ICAO (シカゴ) 条約第10附属書第85改正の概要

改正概要

改正後のローカライザの垂直面の電波発射範囲

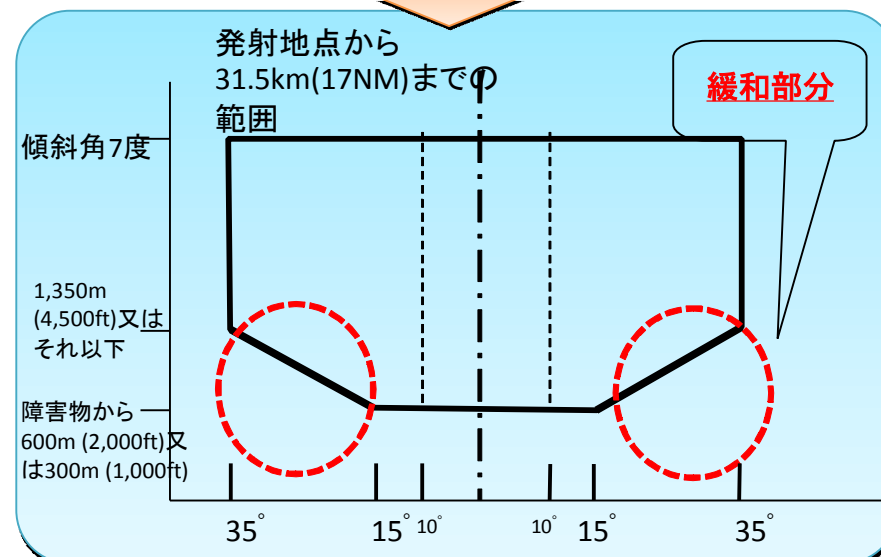
着陸誘導システム(ILS)のローカライザー覆域の変更(第85改正1)

ILSの運用上の要件が許す場合、性能を保護するために、覆域の要件を緩和することが可能とする。

改正前の表示イメージ

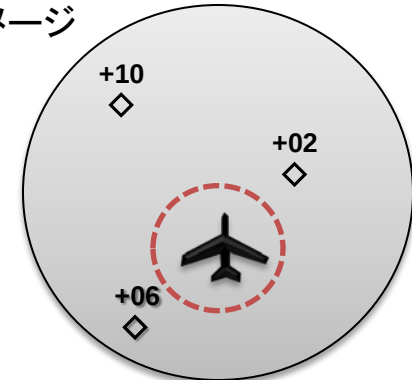
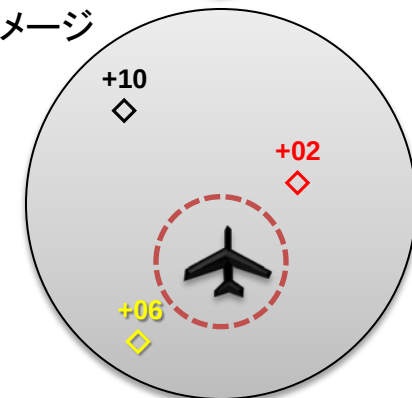
1 表示の視覚の統一

警戒は「黄」、回避は「赤」

2 高度化のために応答信号を追加

応答信号番号17の追加

3 監視データ取得間隔の変更

1分又は10秒間隔で取得
